DODATEK Č. 2 KE SMLOUVĚ O DÍLO

č. 130/OIRM/2020, ve znění dodatku č. 1

2.1. Předmětem díla jsou stavební práce na akci „Úpravy hlediště divadla A. Dvořáka v Příbrami (2)“, vše v podobě a kvalitě blíže specifikovaných v projektové dokumentaci stavby (dále jen „PD“) a v rozsahu daném dle přílohy č. 1 smlouvy o dílo ve znění dodatku č. 1 s modifikacemi uvedenými ve Změnových listech č. 1 - 8, které jsou nedílnou součástí tohoto dodatku.

Změnový list č. 1 - osvětlení fotografií v chodbách

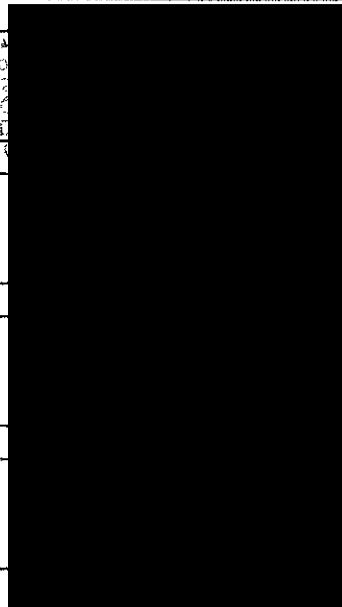
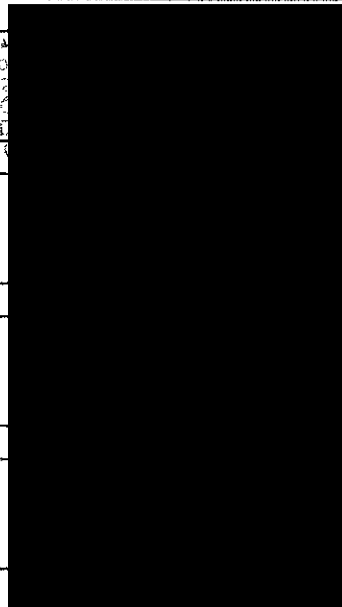
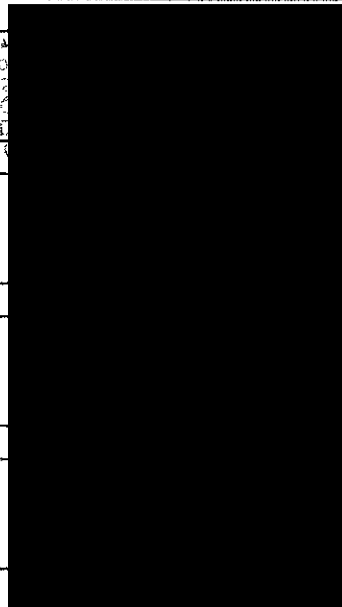
Popis změn	1. Zrušení kompletní realizace osvětlení fotografií na bočních chodbách hlediště, část elektroinstalace
	2. Zrušení zednických prací souvisejících se zrušeným osvětlením fotografií (část ZL 1.2, díl 61)
Specifikace změn	1. Byl zrušen požadavek na realizaci osvětlení fotografií na bočních chodbách hlediště. Díky tomu byla zrušena celá část výkazu výměr a rozpočtu "Dílní výkaz výměr, úprava el. instalace osvětlení fotografií..."
	2. Z výkazu výměr a z rozpočtu stavební části byly zrušeny položky související se zrušením realizace osvětlení fotografií na bočních chodbách.
Zdůvodnění změn	1. Zrušení realizace osvětlení fotografií bylo provedeno na základě rozhodnutí provozovatele divadla, který tento požadavek zrušil vzhledem ke změně koncepce rozvoje.
	2. viz předchozí bod
